MODERNIZACE TRATI SUDOMĚŘICE - VOTICE

ŽELEZNIČNÍ SVRŠEK A SPODEK
SO 73-10-01 ČERVENÝ ÚJEZD - VOTICE, ŽELEZNIČNÍ SVRŠEK
SO 73-11-01 ČERVENÝ ÚJEZD - VOTICE, ŽELEZNIČNÍ SPODEK

DOKLADY A ZÁZNAMY Z VÝROBNÍCH PORAD

01. Záznam ze vstupní porady z 14.06.2012
02. Záznam z porady - GPK, technologie, nástupiště z 02.08.2012
03. Záznam z porady - GPK, technologie, nástupiště, zabezpečovací zařízení z 31.08.2012
04. Žádost o stanovisko k řešení zabezpečovacího zařízení v ŽST Červený Újezd z 6.9.2012
05. Záznam z porady - žel. svršek, spodek a nástupiště 31.10.2012
06. Záznam z porady - žel. spodek - koncepce zářezů 26.11.2012
07. Záznam z porady - žel. svršek, spodek a nástupiště 18.12. a 20.12.2012
08. Záznam z porady - provizorium Mastník (žel. spodek) a Nazdický zářez z 25.01.2013
09. Záznam z porady - zvýšení rychlosti na 200 km/h - žel. svršek, spodek a nástupiště z 20.11.2019
10. Záznam z porady - zvýšení rychlosti na 200 km/h - žel. svršek, spodek a nástupiště z 29.1.2020

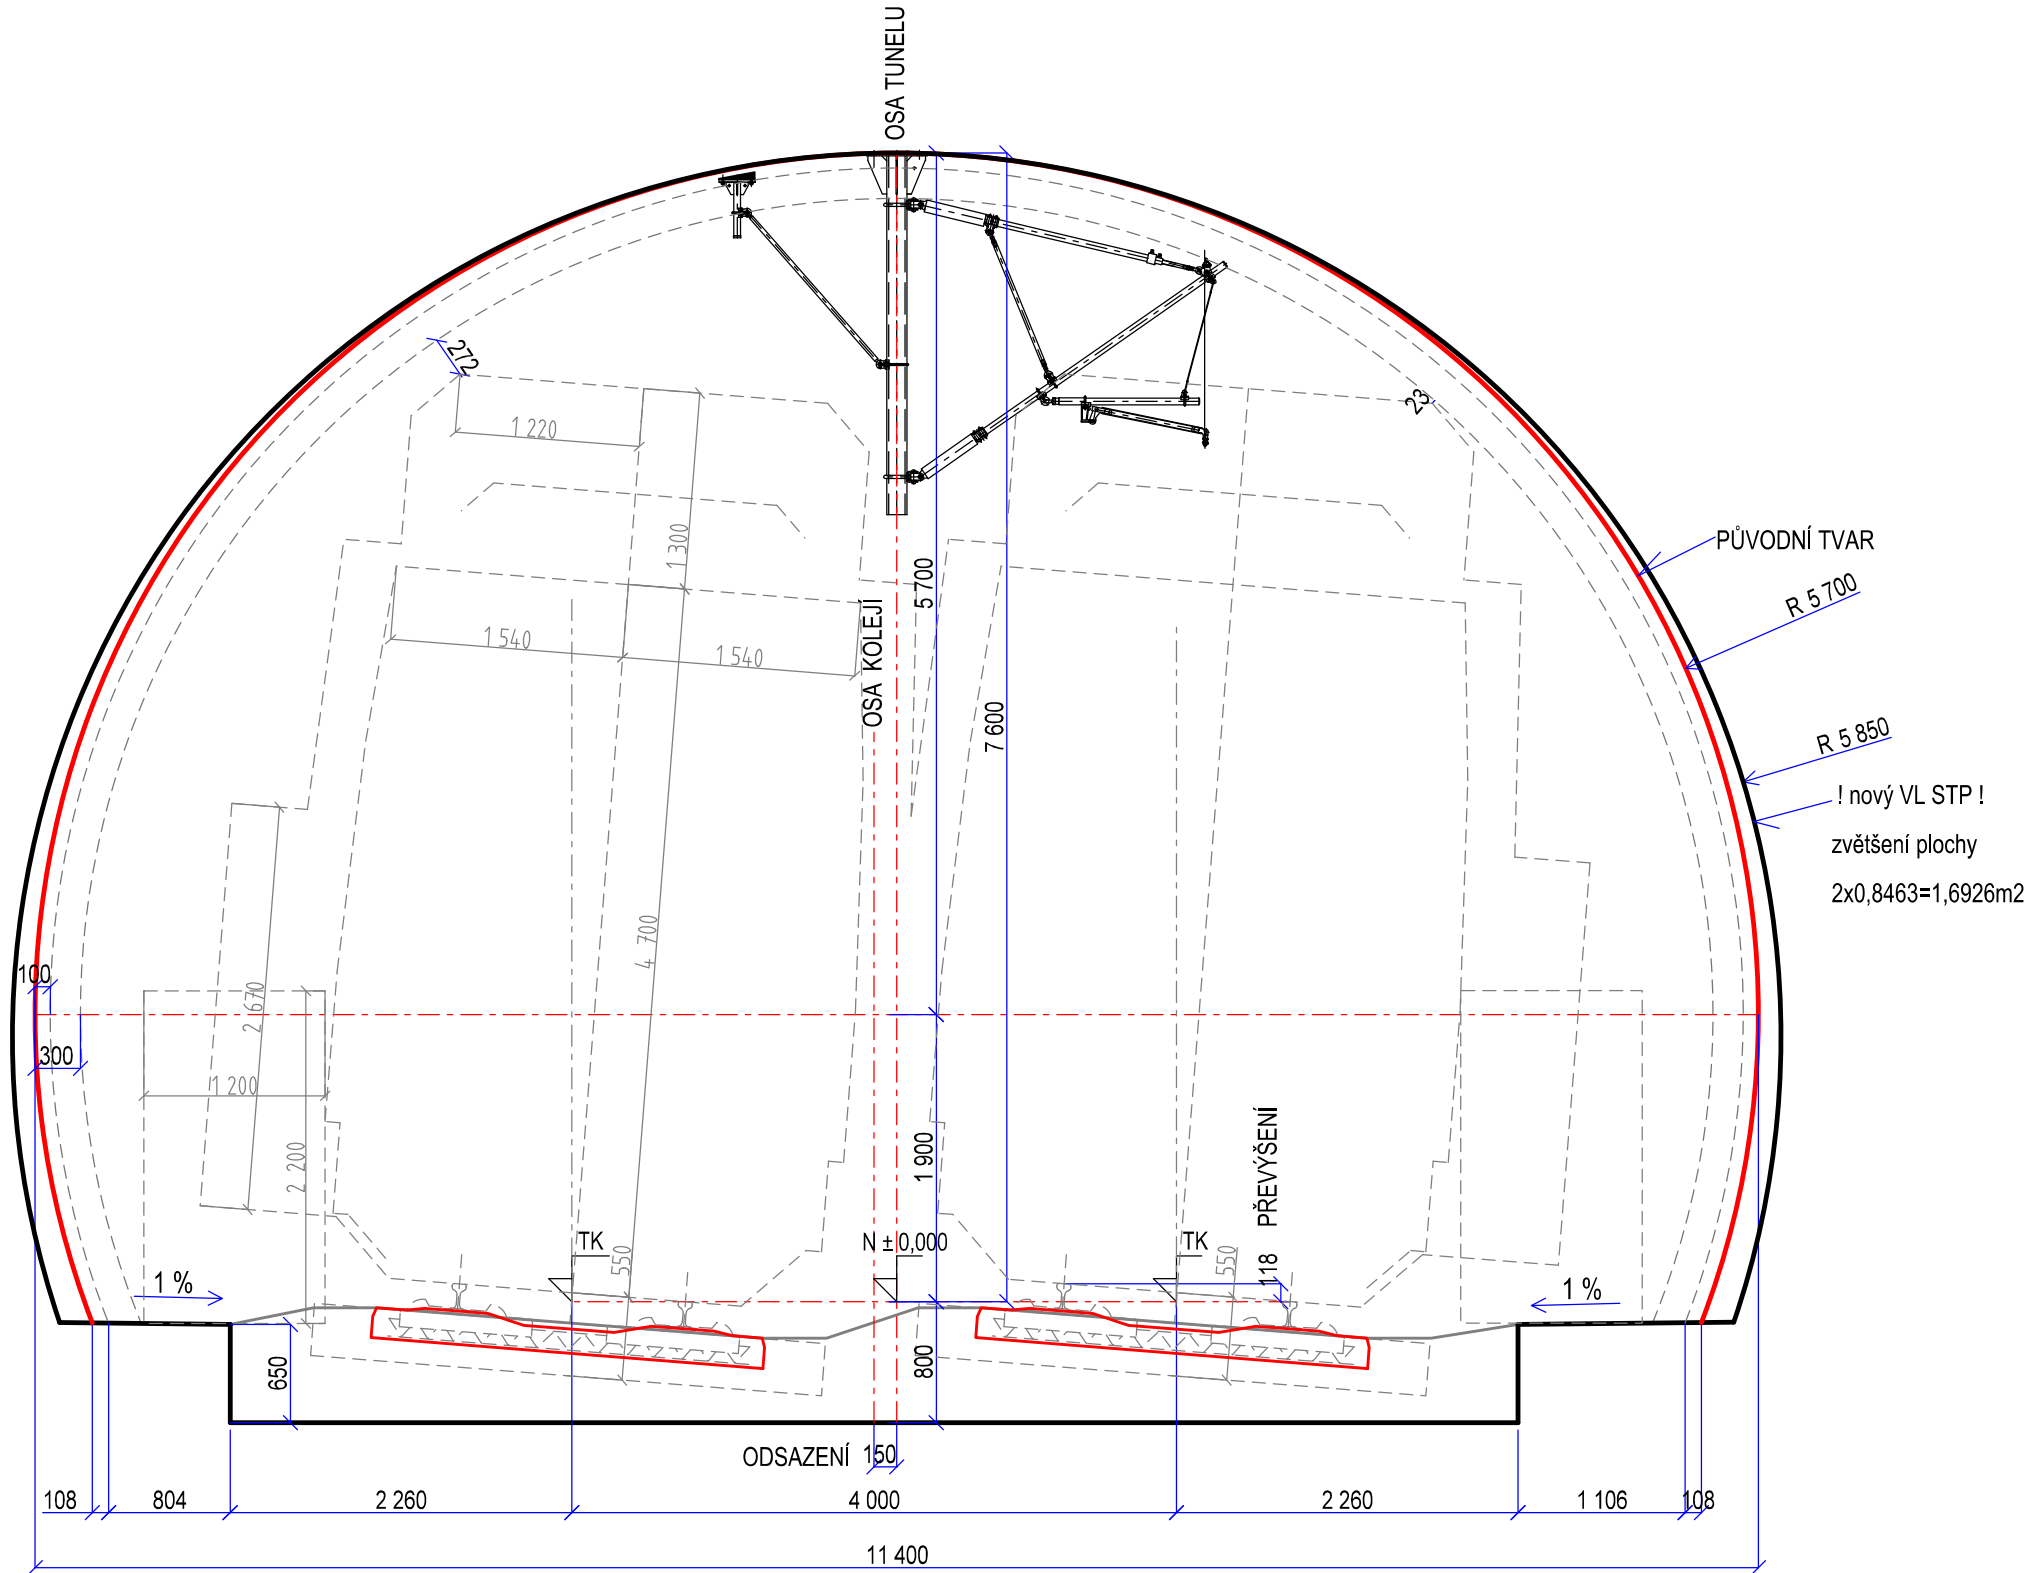
Účelem porady byl výběr délky navrhovaného STP (světelného tunelového průřezu) dvoukolejného tunelu.

Bude vytvořen **nový příčný profil tunelu** (geometrie světelného líce definitivního ostění).

Tento profil bude respektovat požadavky TSI, skutečné převýšení koleje $p=118\text{mm}$ a minimální šířku chodníku $750+100=850\text{mm}$ (včetně pojistného prostoru).

VL STP je sice závazný, dává však zpracovatelům projektových dokumentací určitou volnost pro různá atypická řešení, která jsou podpořena ekonomickým zhodnocením (viz. Komentář VL str. 3).

Nově navržený příčný profil bude platit pro oba tunely (Mezno a Deboreč) na této stavbě. Grafický návrh připraví Ing. Pikhartová.

Obr. 1 Uspořádání paty skalního zářezu

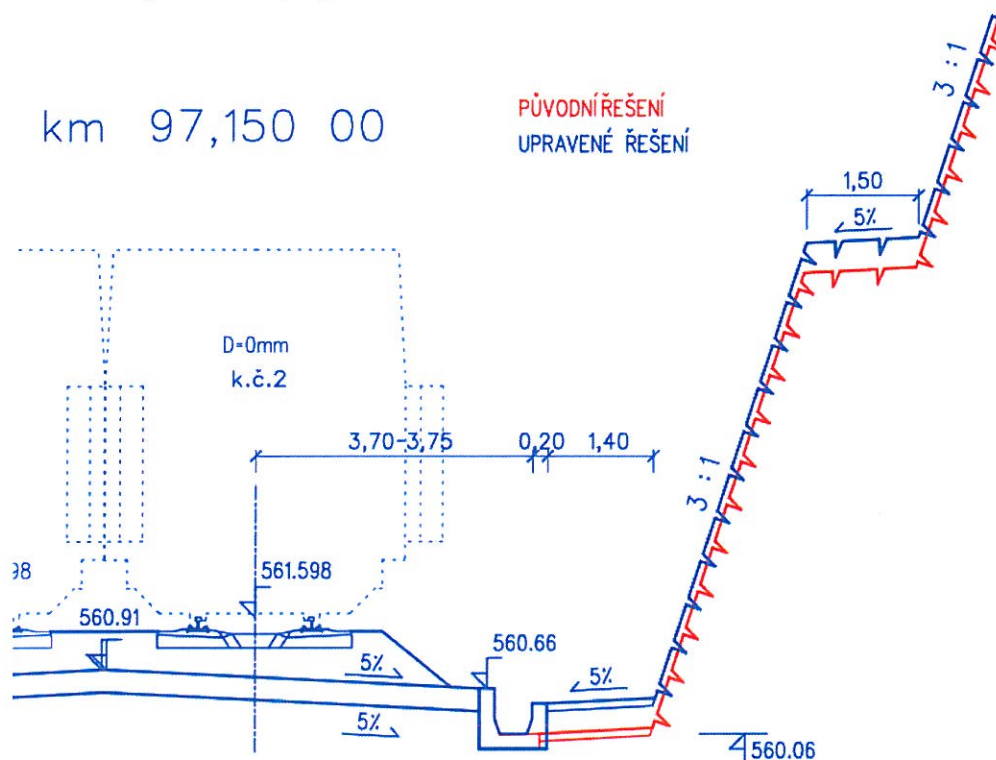
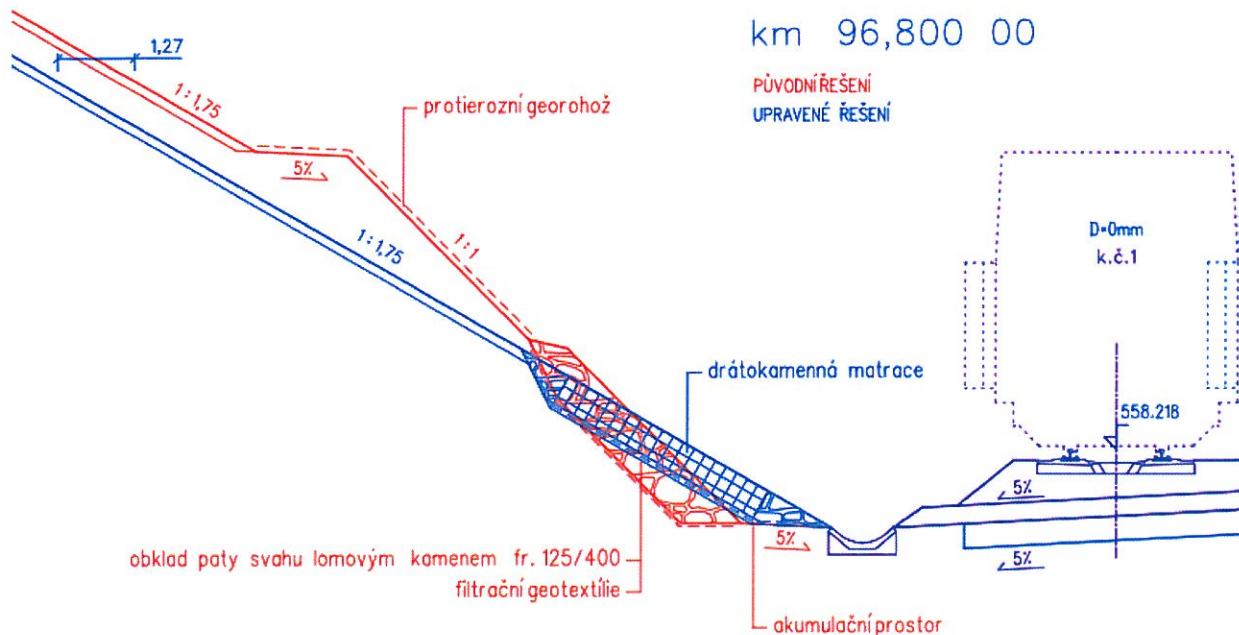
V patě zářezu byla navržena monolitická „L“ zídka podle Vzorových listů železničního spodku, za ní byl ponechán akumulací prostor v šířce 1,50 m s povrchem upraveným betonem ve sklonu 5 % k příkopové zídce. Včetně profilu zídky činil volný prostor celkem 2,10 m.

Při projektovaném sklonu stěny zářezu 3 : 1 a první lavičce ve výšce 6,00 m toto uspořádání poskytuje dostatečný prostor pro umístění stožárů TV bez nutnosti realizovat výklenky ani ochranu proti dotyku. Navržené řešení považuje za výhodné i profesní garant zpracování návrhu trakčního vedení. Doplnění akumulacího prostoru oproti řešení v přípravné dokumentaci nevede k nutnosti záboru pozemků nedefinovaných v Územním rozhodnutí stavby.

Akumulací prostor byl navržen na základě doporučení Geotechnického průzkumu zpracovaného v rámci projektu. V horninách typu R4 a R5 (mírně až silně zvětřalých rulách) bude docházet ke střípkovitému a úlomkovitému rozpadu hornin a spadu materiálu do paty zářezu.

Dále bylo dohodnuto, že kapacita odvodňovacích zařízení v dlouhých zářezích bude ověřena hydrotechnickým výpočtem.

Na poradě byla dále dohodnuta úprava předloženého řešení odvodnění v patě zářezů a potvrzeno jejich šířkové uspořádání. Úprava odvodnění (viz Obr. 1) spočívá ve vyvýšení prostoru za odvodněním s cílem jasně definovat odvodnění a vzdálenost čela opěr mostů od osy koleje, zajistit průtok vody bez případného kontaktu se stěnou zářezu a sjednotit výšku dna zářezu pro zemní pláš i akumulací prostor.

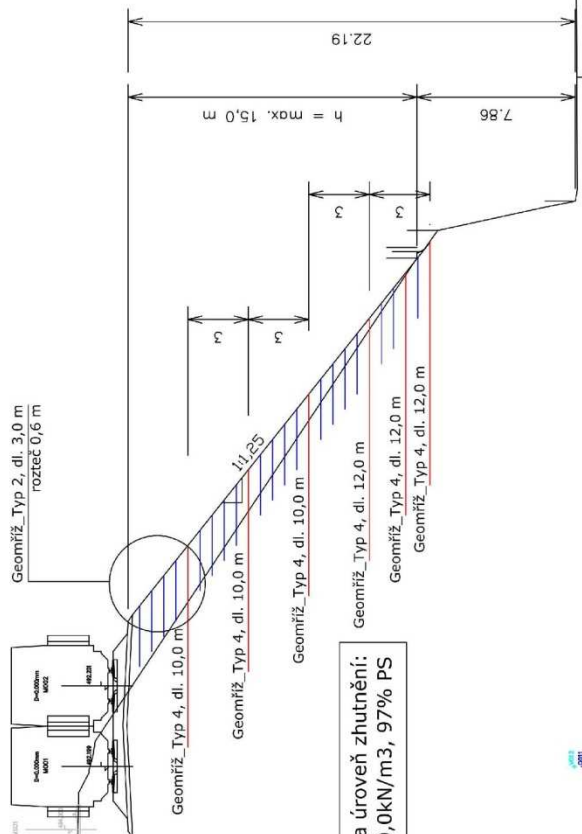
Délka vyztužení (geomříží) byla na poradě předložena ve dvou variantách:

- Délka geomříží navržena max. 25 m, viz příloha 1 a 2 tohoto záznamu. Tento návrh předpokládá se stávajícími parametry zemin na základové spáry, tj. bez úprav a došlo by tak téměř k odtěžení stávajícího násypu.
- Délka geomříží navržena max. 15 m (10 m - spodní 1/3 výšky násypu), viz příloha 3 tohoto záznamu. Tento návrh již předpokládá s úpravou základové spáry, obdobně jako v předchozím a navazujícím úseku. Tato varianta byla na poradě odsouhlasena a bude dále rozpracována. Délka geomříží bude dále optimalizována i s ohledem na zmenšení kubatur odkopu stávajícího násypového tělesa.

Návrh vyztužených zemin uvažuje s odtěžením stávajícího tělesa násypu za rubem křídla mostu tak, aby nedocházelo k jeho přetížení novým náspem. Vzhledem k výšce stávajícího křídla mostu a délce geomříží může dojít k odhalení stávající konstrukce mostního objektu. Z tohoto důvodu vnesl investor požadavek na zřízení izolace mostu v těchto místech. Jelikož se však jedná o lokální místa (pouze v místech dotčených křídel), nikoli o zřízení izolace na celé konstrukci, bylo dohodnuto, že jako izolace bude použita vrstva minerální směsi fr. 0 – 32 v konstrukci vyztužených zemin a bude provedeno odláždění nad římsou a křídlem mostu. Dále bylo dohodnuto, že původně zamýšlené odtěžení stávajícího tělesa násypu za rubem křídla mostu není vzhledem k jeho stavu nutno provádět a lze počítat s odtěžením vrstvy v mocnosti 0,5 m od povrchu římsy stáv. křídla mostu. Tuto skutečnost potvrdil zpracovatel objektu žel. mostu SO 73-20-15. Pro přehlednou situaci bude zpracován výkres výkopů, obdobně jako u mostních objektů.

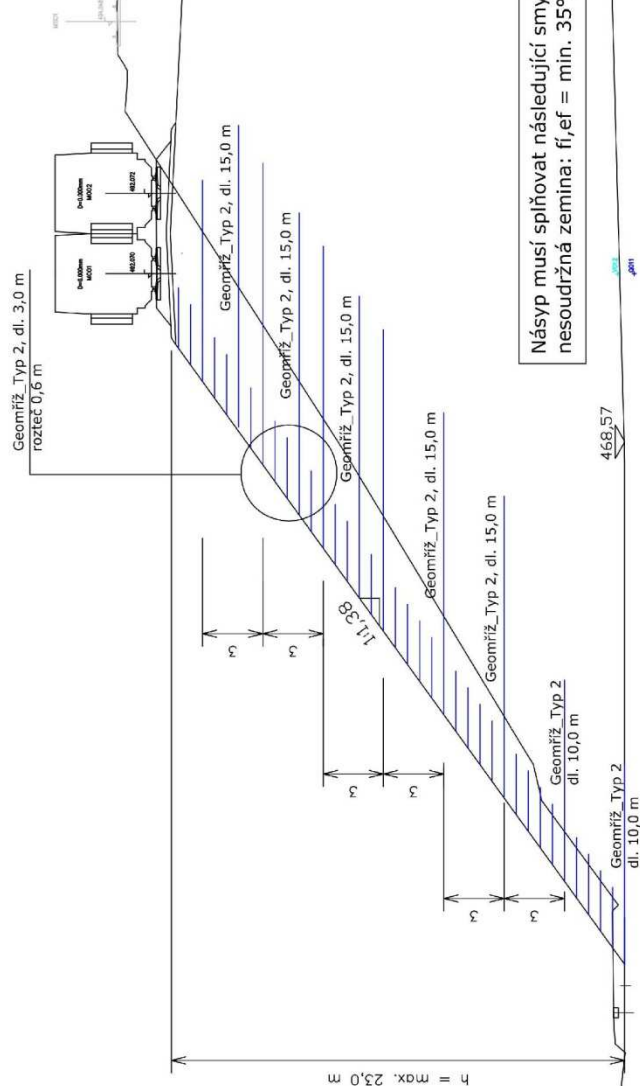
$h = \max. 23,0 \text{ m}$

Násyp musí splňovat následující smykové parametry a úroveň zhutnění:
nesoudržná zemina: $f_{i,ef} = \min. 35^\circ$, $c_{ef} = 0,0 \text{ kPa}$, $\gamma = 20,0 \text{ kN/m}^3$, 97% PS

Nevhodné zeminy (navážky) je nutné z podloží odstranit. Základová spára bude převzata geotechnikem stavby.
